改善箇所説明図

不具合の内容

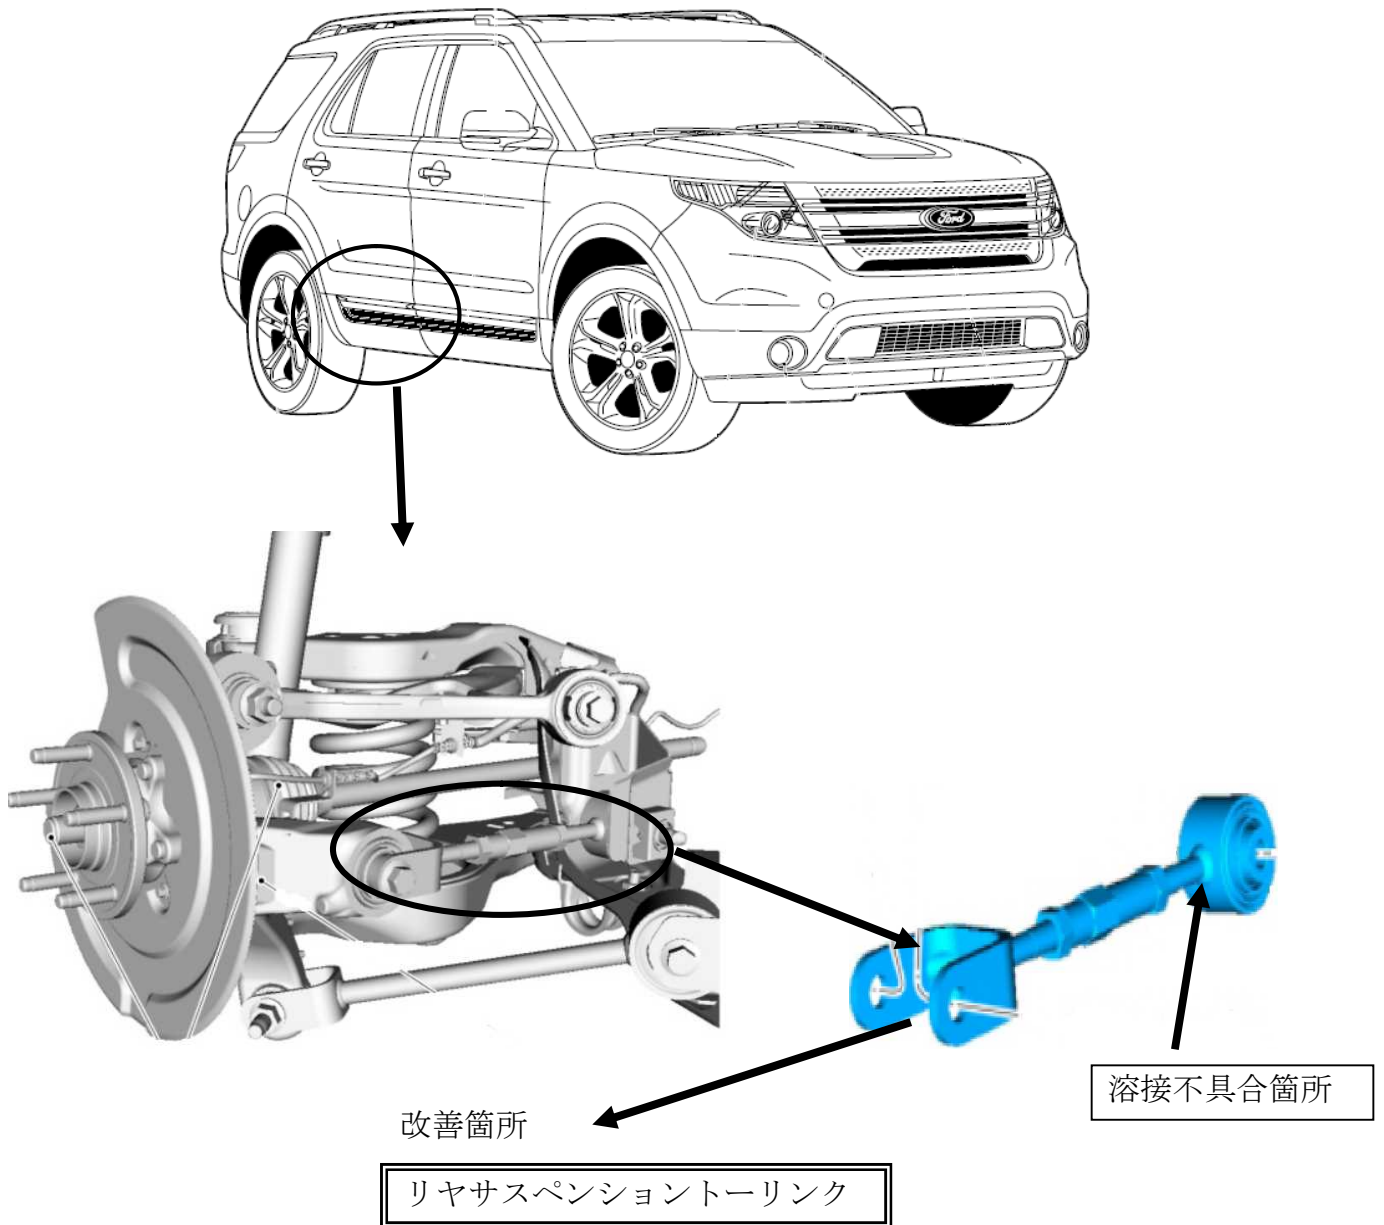
緩衝装置のリヤサスペンショントーリンクの溶接部が正しく溶接されていないものがある。そのため、そのままの状態で使用を続けると、溶接部分が破損し、走行不能となるおそれがある。

全車両、リヤサスペンショントーリンクを良品に交換する。

識別：フロントドア左側のドアチェッカーボルトに黄色いペイントを塗布する。
